TSB nummer:

03-2017

**Emne:** Vedr. støj fra transference ved tilkobling af 4WD eller manglende funktion af transference.

Model: RT56

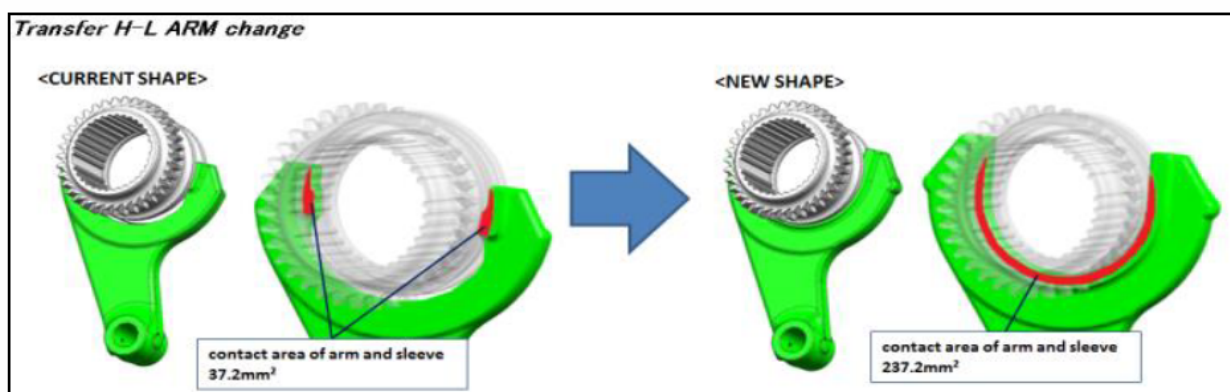
I sjældne tilfælde kan der på RT56 modeller med T150 transference opleves, at transferencesen støjer ved tilkobling af 4WD eller det ikke er muligt, at tilkoble 4WD

High-Low skiftearmen slides uforholdsmæssigt og giver indledningsvis støj ved tilkobling af 4WD for efterfølgende, at umuliggøre tilkobling af 4WD.

ISUZU har forbedret udformningen af High-Low skiftearmen, som giver en større modstandsdygtighed imod slidtage og sikrer korrekt skifte til 4WD.

Reservedel	Gammelt reservedelsnummer	Nyt reservedelsnummer
Skiftearm – High-Low	8973001061	8983318550

Ny skiftearm er indført i produktionen af transfercasen fra Transfer ASM serienummer **1159098** – Kontrollér forud for reparation, hvorvidt transfercasen allerede er forsynet med modificeret skiftearm.
